改善箇所説明図

基準不適合状態にあると認める構造、装置又は性能の状況及び原因

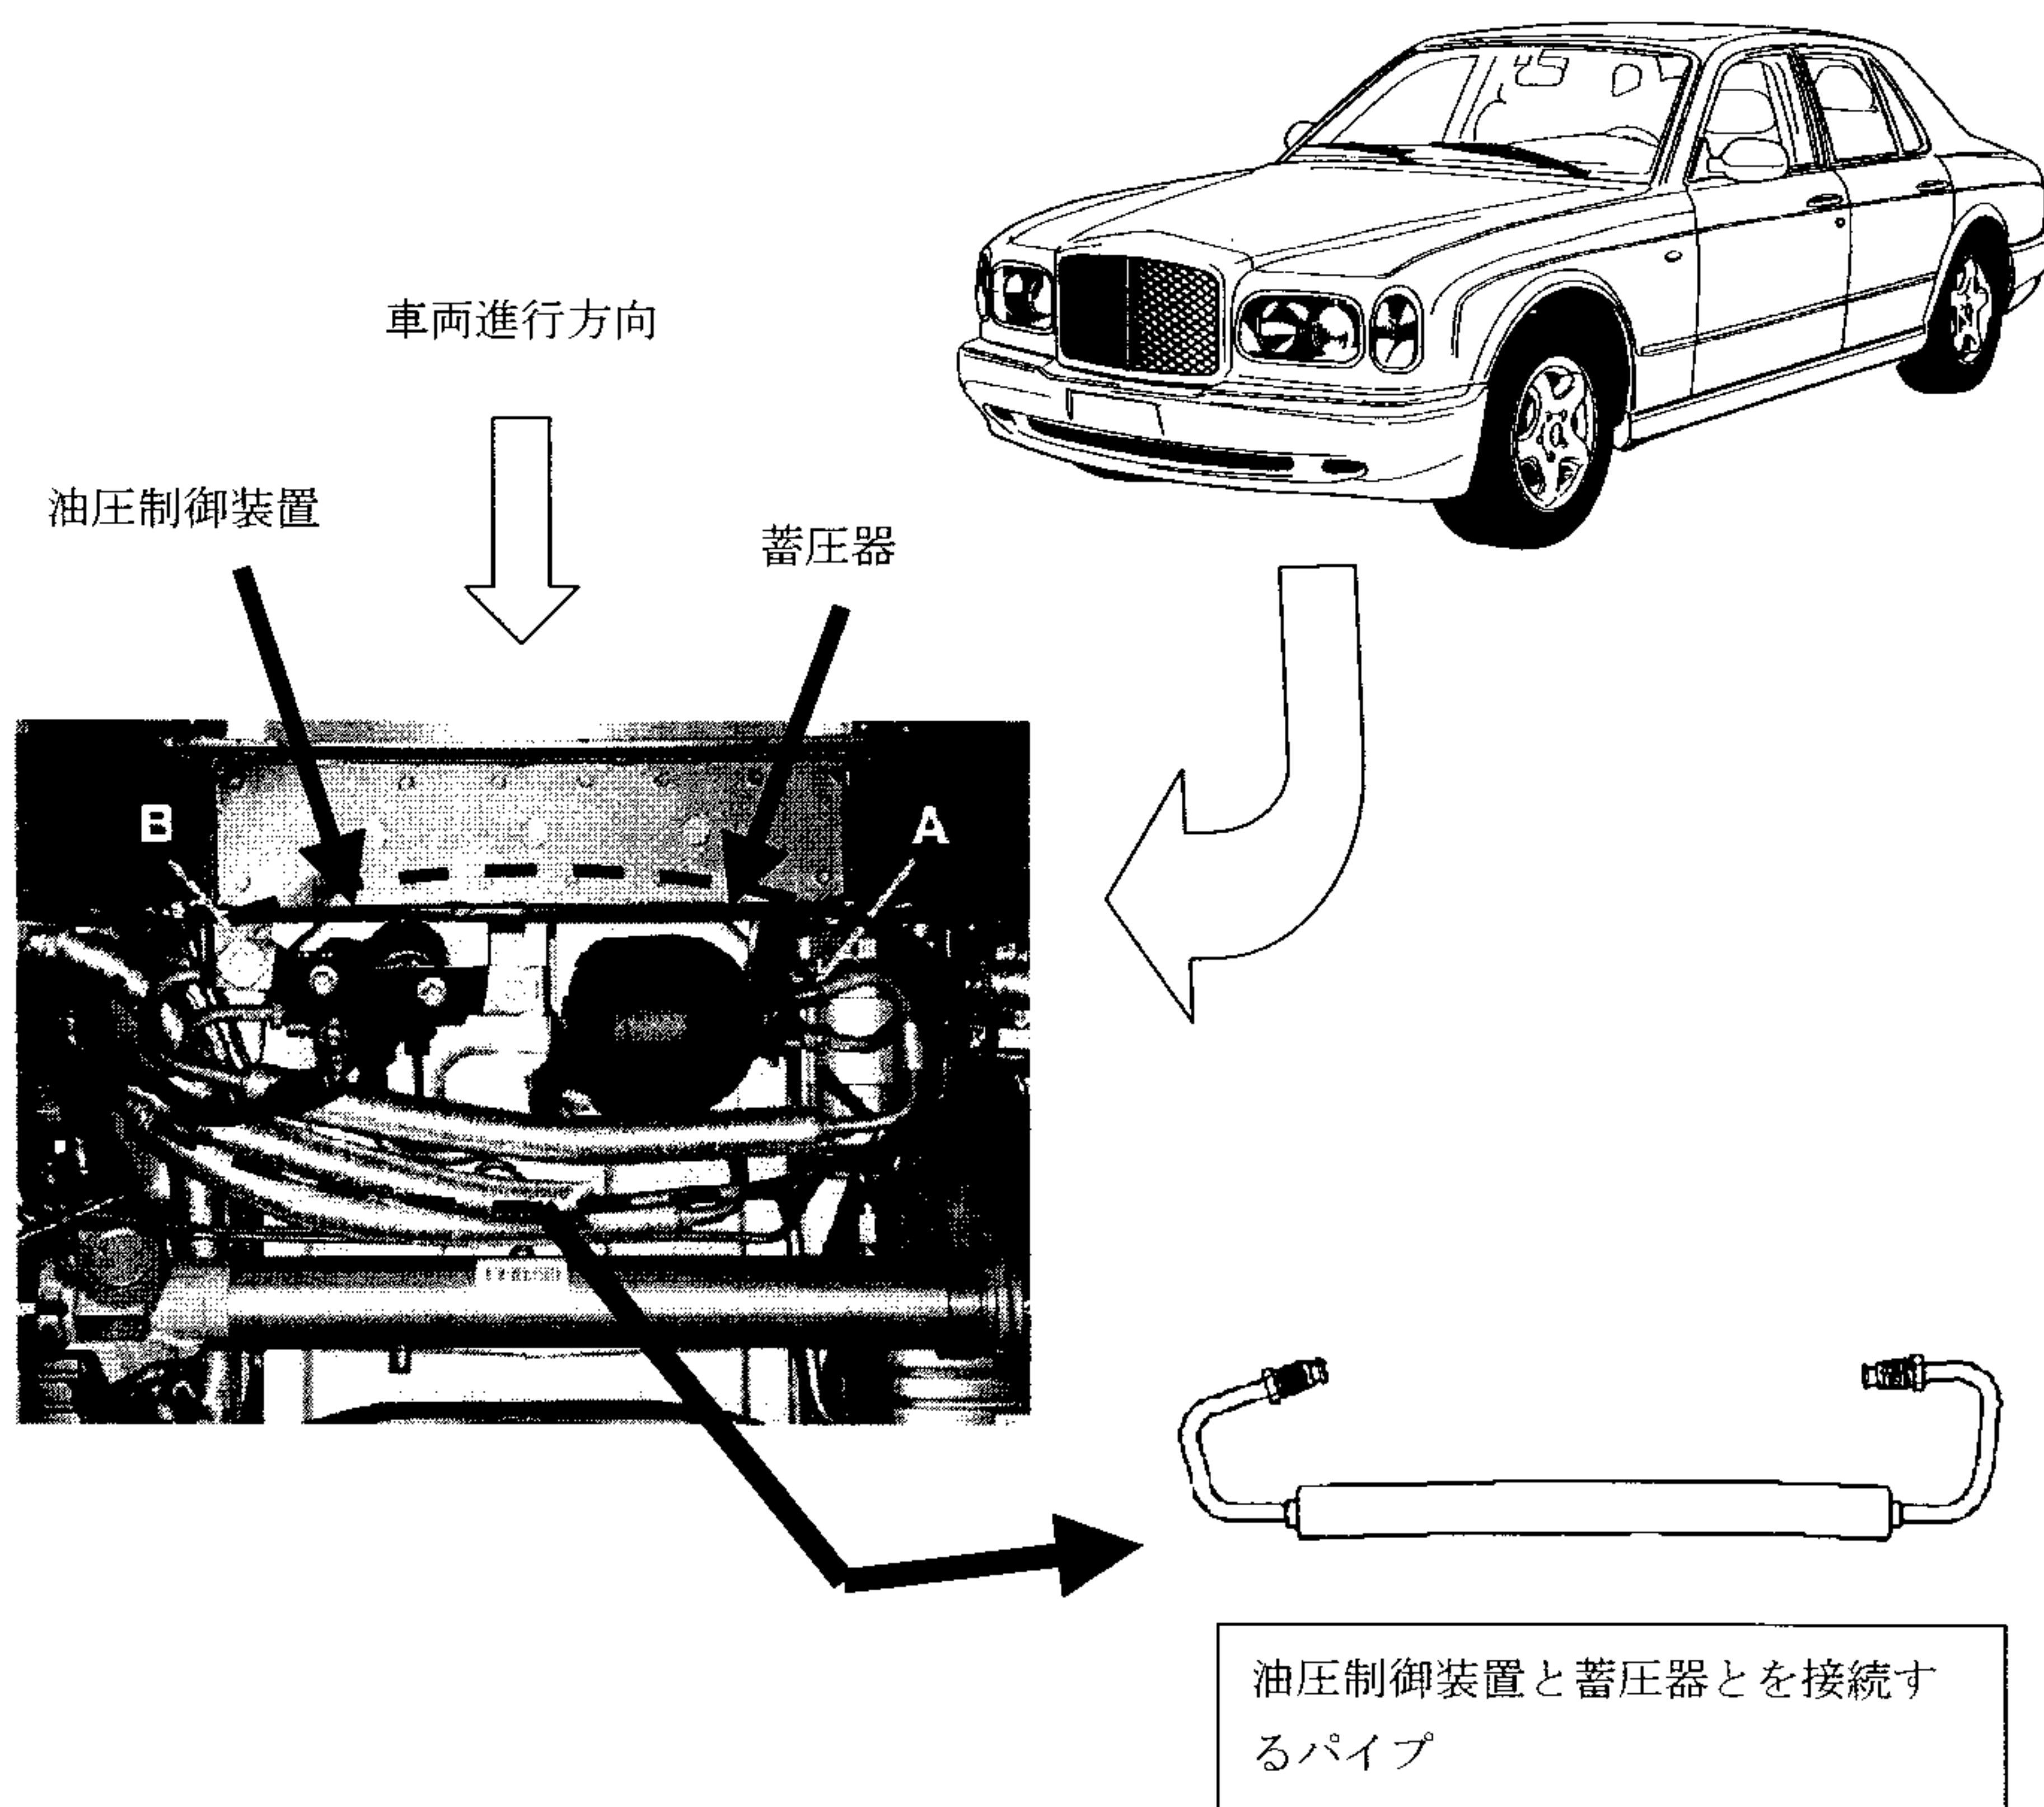
制動装置において、油圧式制動倍力装置の油圧制御装置と蓄圧器とを接続するパイプの先端の形状が不適切なものがあつたため、そのままの状態で使用を続けると、当該接続部より作動油が漏れ、制動力が低下するおそれがある。

全車両、油圧制御装置と蓄圧器とを接続するパイプを良品と交換する。
